Allegato "A" alla Deliberazione della Giunta Regionale n° 24-11267
in data 23/4/2008 relativa all'approvazione della VARIANTE al P.R.G.C.M. del
Comune di MOIOLA (CN).

**Elenco modificazioni introdotte "ex officio" ai sensi dell'11° comma dell'art. 15 della
L.R. 5.12.1977 n° 56 e s.m.i..**

Fig. 1 - Stralcio nord-ovest della Carta di Sintesi (non in scala)

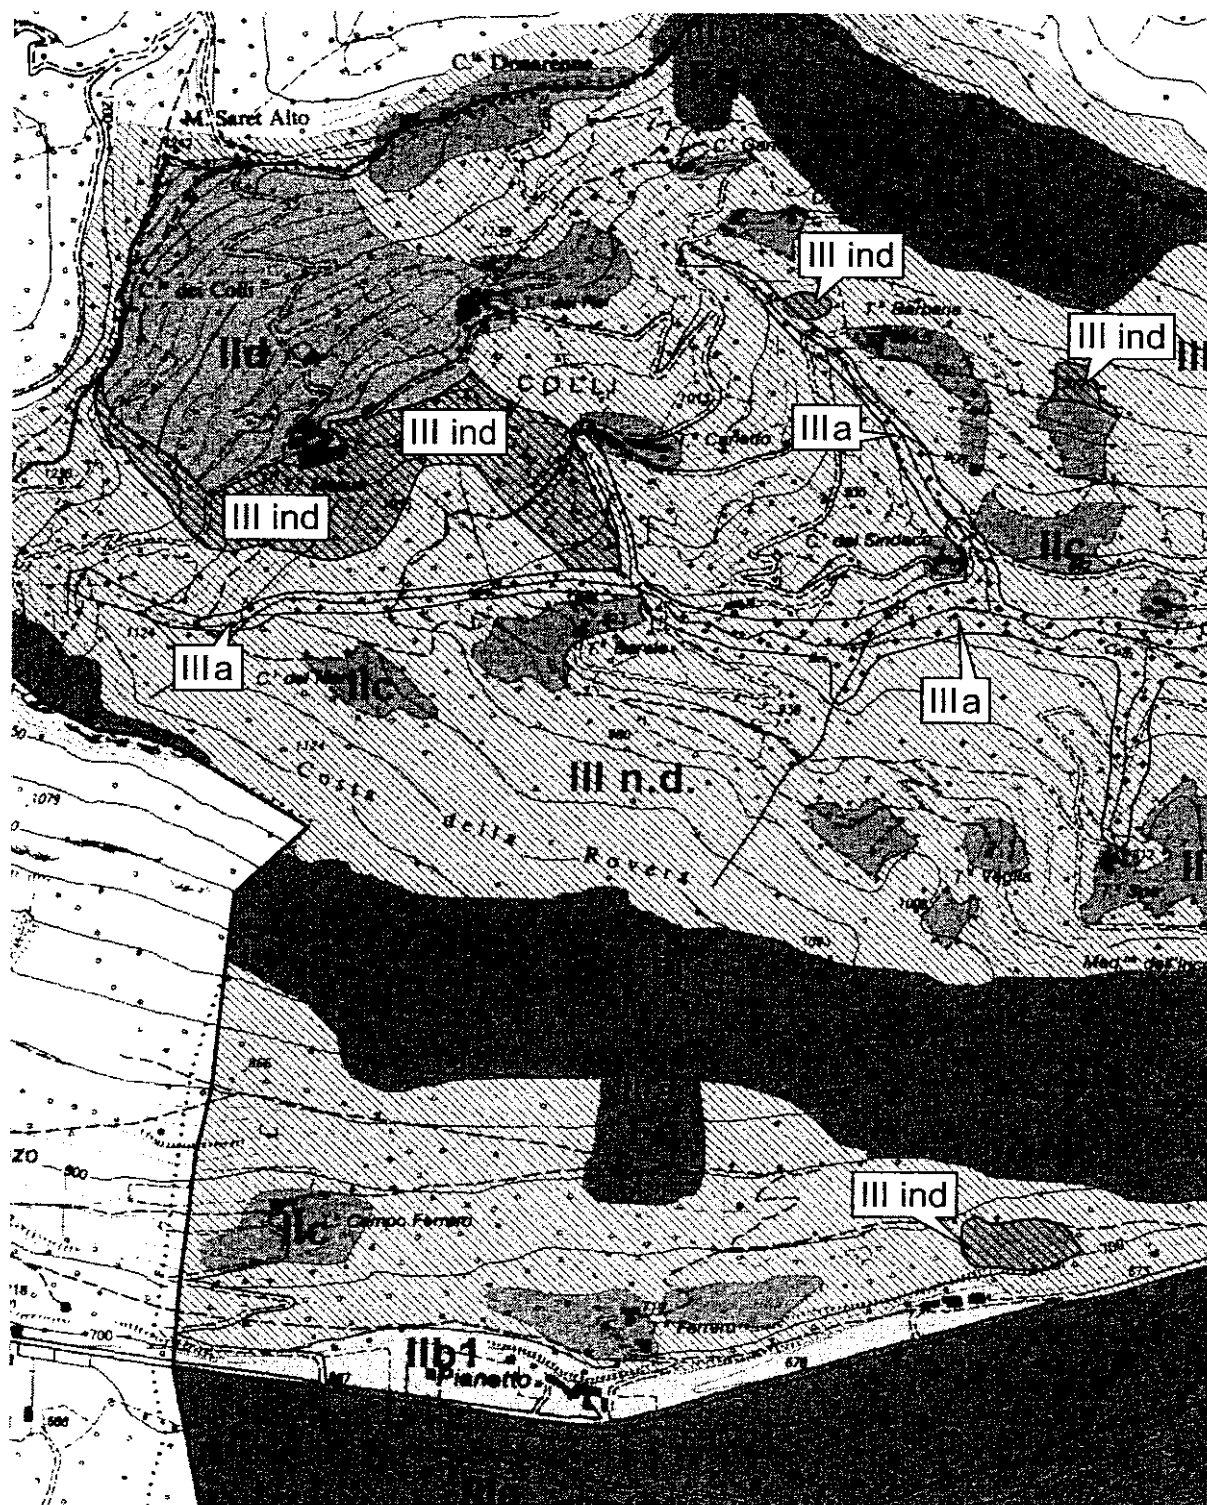
Nella "Tavola 5 - Carta di Sintesi della pericolosità... - scala 1:10.000" e in tutte le cartografie ad essa correlate anche se di maggior dettaglio:

**Fig. 3 - Stralcio della Carta di Sintesi (Noce d'Aigone - Tetti Maigre)
(non in scala)**

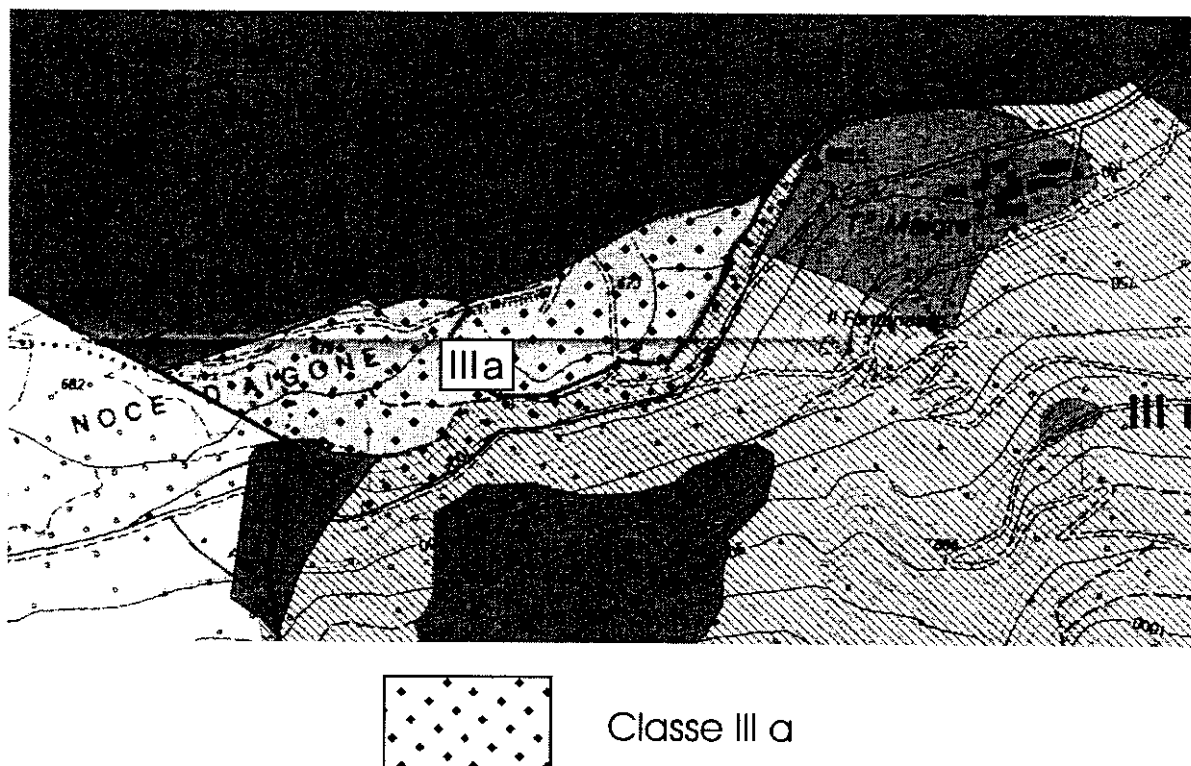
- in destra orografica del T. Stura al confine con Demonte (Noce d'Aigone), è stato perimetrato un ampio settore in classe II: l'intero settore dovrà essere ricondotto alla classe IIIA (cfr. fig. 3).

Fig. 4 - Stralcio della Carta di Sintesi (Tetti Rabas) (non in scala)

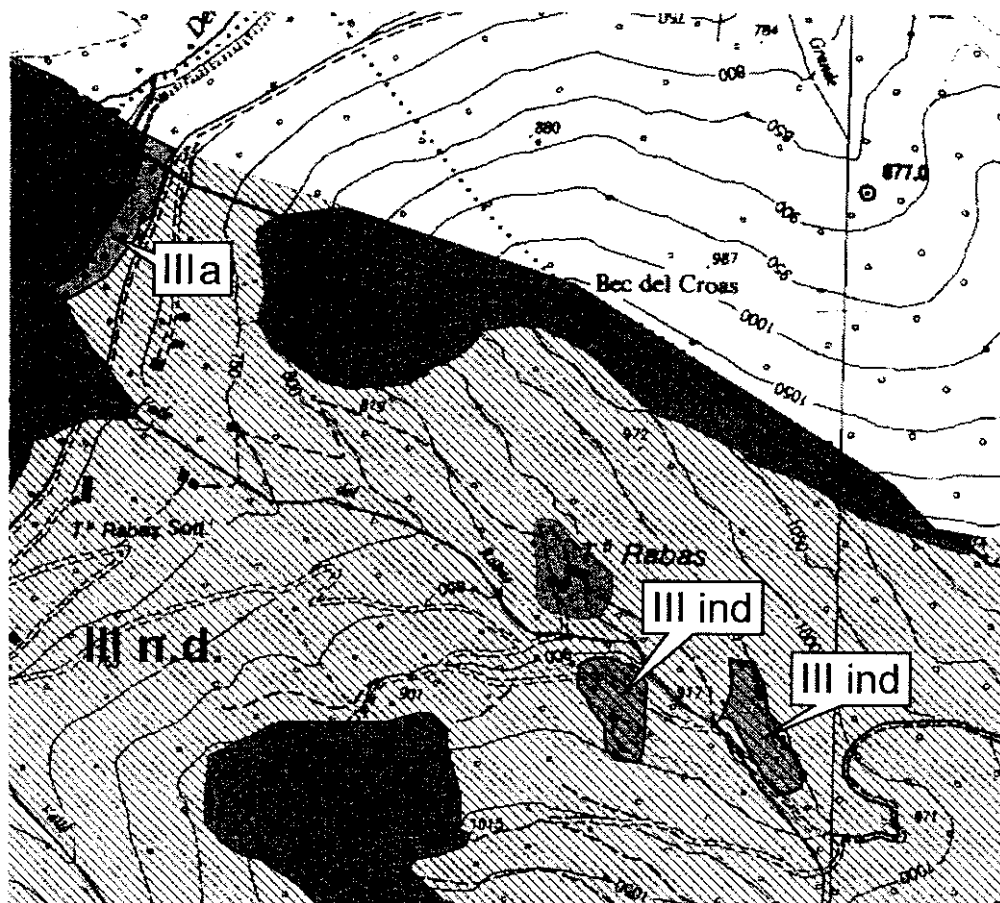
- nel versante orografico destro le sottili strisce di classe II si intendono stralciate dalla classe II e ricondotte alla classe IIIA (cfr. figg. 2-4).
